Kaupluse kinnistu ehitusloa eelnõu kooskõlastamata jätmine

Olete esitanud Transpordiametile kooskõlastamiseks (korduv) Järva maakonna Paide linna Mäeküla Kaupluse kinnistu ehitusloa eelnõu.

Kinnistu (katastritunnus 56504:001:0037) asub riigitee nr 2 Tallinn-Tartu-Võru-Luhamaa km 88,35-88,43 kaitsevööndis.

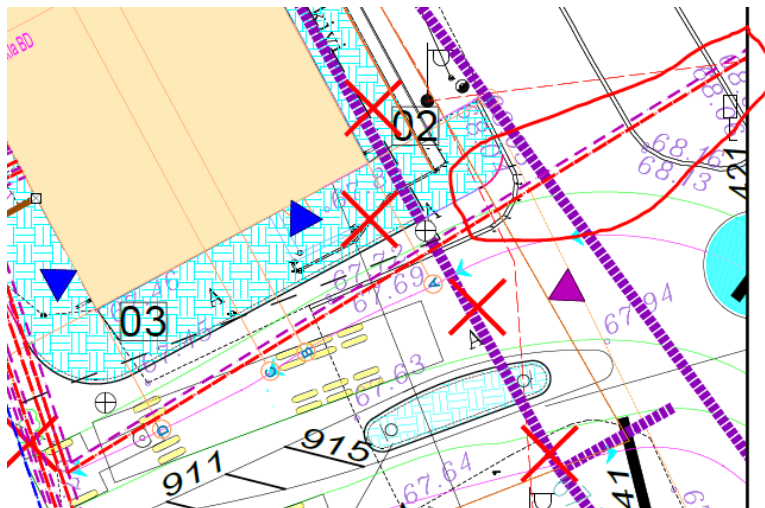
1. Töö nr 2022018 joonistel AR-9-01 „3D vaated“ ja AR-6-03 „Vaated loodest ja kagust“ on kauplusehoone otsafassaadidel näidatud reklaamid, viide valgusreklaamile on arhitektuurse ja tuleohutuse osa seletuskirja punktis 1.5.8 ning reklaamtahvlid on näidatud joonistel EL-5-05 „2. korruse plaan. Valgustus“ ja EL-5-04 „2. korruse plaan. jõuseadmed“. Reklaamide paigaldamine olemasolevale hoonele näidatud asukohas ei ole liikluseadusega kooskõlas (Euroopa teedevõrgu tee ja selle kaitsevööndi alale võib liiklusvälise teabevahendi paigaldada ainult rööpselt tee teljega).

2. Projekti nõrkvoolu osa joonisel EN-5-05 „Asendiplaan. Välised valvekaamerad“ on riigiteega ristuvalt näidatud kaks tehnovõrku (leppemärgid puuduvad, kuid joonisel ELEV-4-01 on analoogse leppemärgiga tähistatud nõrkvoolu kanalisatsioon D75 ja projekteeritud 0,8kV DC maakaabel EV). Jooniselt ei selgu, millise ehitise teenindamiseks või ühenduse loomiseks on need kaablid vajalikud. Kui kavandatakse riigiteega ristuvaid tehnovõrke, tuleb need ehitada kinnisel meetodil ning vastavad nõuded peavad kajastuma joonisel ja seletuskirjas.

3. Joonisel ELEV-4-01 „Asendiplaan, tehnovõrgud, elektriautode laadijad“ erineb riigitee ristumiskoha asukoht mahasõidu asukohast teistes projekti osades. Projekti erinevad joonised/osad peavad olema omavahel kooskõlas.

4. Joonis failinimega 2022018_PP_AS-4-03_v01_koond.pdf ei ole korrektne (poolik).
5. Alal kehtiva detailplaneeringu seletuskirja kohaselt on lahendust lubatud projekteerimise käigus täpsustada/muuta, kuid kinni peab pidama detailplaneeringus ja Tuulekaru OÜ töös nr 007-18-1 „Riigitee 2 Tallinn-Tartu-Võru-Luhamaa km 93,5–94,0 Mäeküla lõigu liiklusohutuse parandamise projekt“ määratud põhimõtetest. Ehitusloa eelnõu aluseks oleva projekti liikluskorralduslik lahendus on vastuolus eelpoolnimetatud põhimõtetega ning tervikuna muudab liikluskorralduse riigiteel ohtlikumaks.

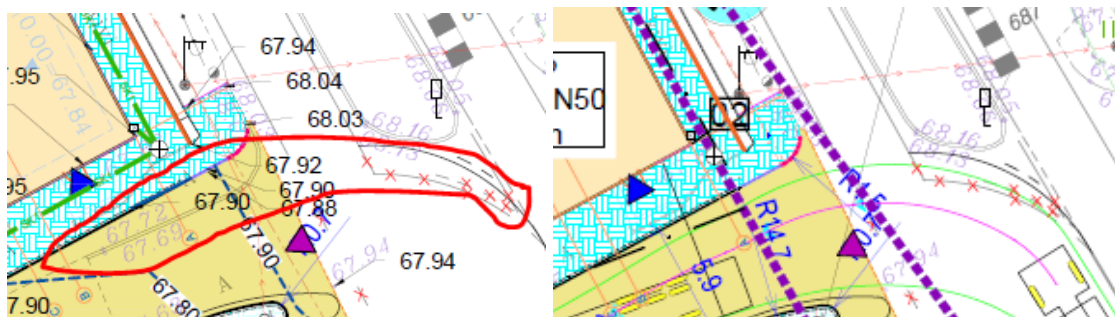
- 5.1. Kergliiklejate ala kitsendamine ning mahasõidu pöörderaadiuse vähendamine ülekäigukoha juures ei ole lubatud. Selline lahendus loob olukorra, kus kergliiklejatele ei ole tagatud piisavalt turvalised ning loogilised liikumisteed riigitee ületamisel.

- 5.2. Nähtavus vasakule kinnistu lõunapoolsel väljasõidul ei ole tagatud. Nähtavuse varjavad täielikult hoone osad (trepp, piirded) ning põhjapoolsel ristumiskohal peateele pööret tegev või pöörddevõimalust ootav auto.
